BIULETYN SERWISOWY

Wymiana pływaków gaźnika w silnikach ROTAX® typ 912 oraz 914 (wszystkie wersje)

Okresowe sprawdzenie wyporności pływaków gaźnika w silnikach ROTAX® typ 912 oraz 914 (wszystkie wersje)

Rys. 1.

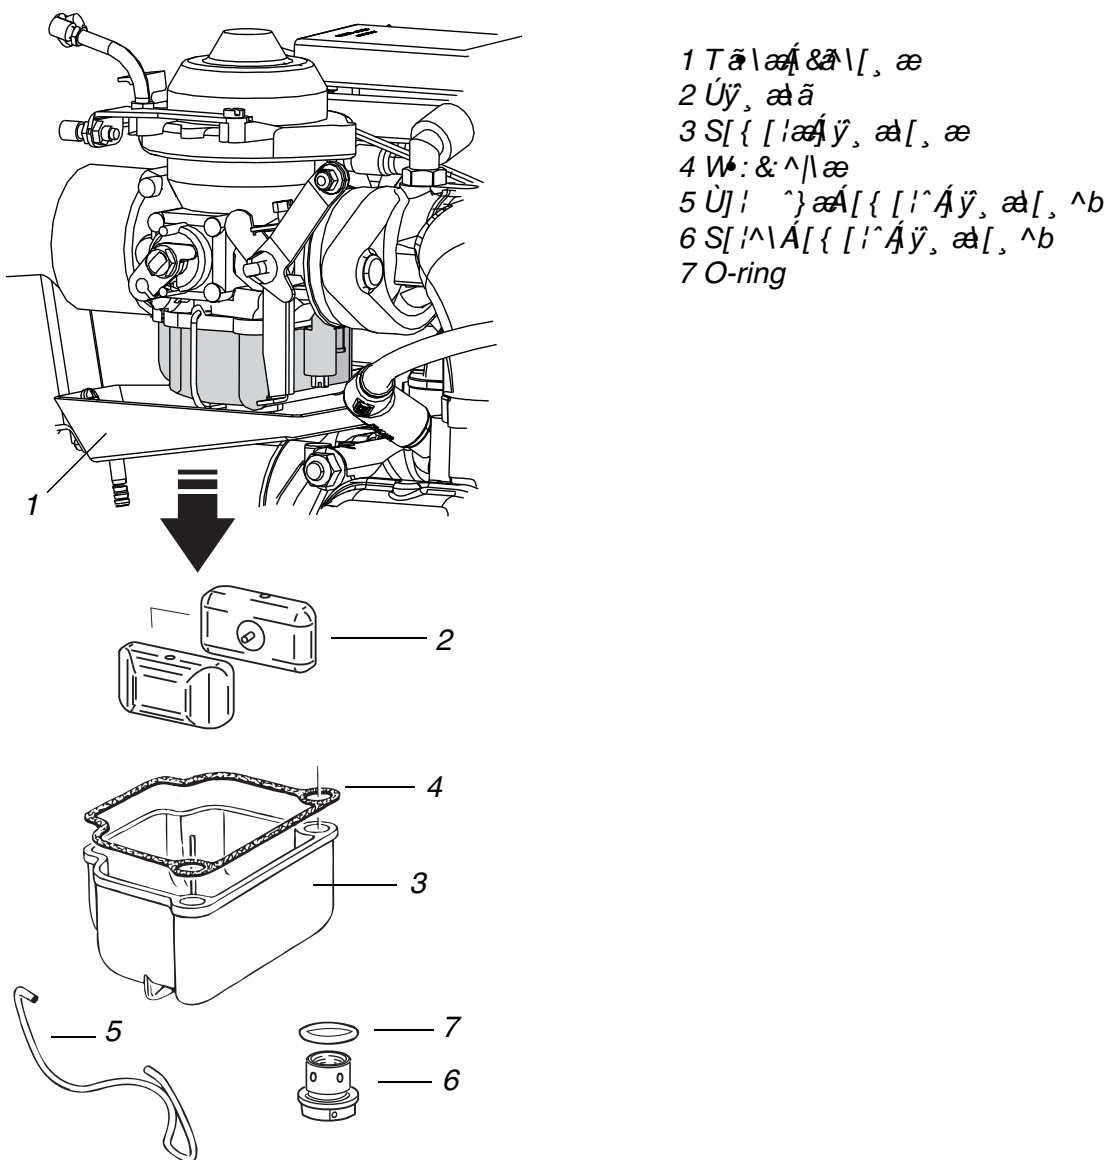
3.2) Demontaż komory pływakowej

| Krok | Procedura |
|------|---|
| 1 | Zdejmij miskę ociekową (1). |
| 3 | Odepnij sprężynę komory pływakowej (5) lub dla ROTAX 914 usuń drut kontrolny, wykręć korek komory pływakowej (6) i wyjmij wraz z o-ringiem (7). |
| 4 | Zdejmij komorę pływakową (3) wraz z uszczelką (4) i obydwoma pływakami (2). |

3.3) Wymiana pływaków

Wymianie podlegają tylko pływaki bez znaczników. Pływaki ze znacznikiem (patrz Rys. poniżej) nie muszą być wymieniane.

| Krok | Procedura |
|------|---|
| 1 | Wyjmij uszczelkę (4) z korpusu komory pływakowej a w ROTAX 914 wyjmij o-ring (7). |
| 2 | Zamontuj komorę pływakową (3) wraz z uszczelką (4) i obydwoma pływakami (2). |

| Krok | Procedura |
|------|---|
| 3 | Zapnij sprężynę (5) a na ROTAX 914 wkręć korek (6) wraz z o-ringiem (7), zabezpiecz drutem kontrówką. |
| 4 | Zamontuj miskę ociekową (1) i/lub inne akcesoria zgodnie z instrukcjami producenta statku powietrznego. |
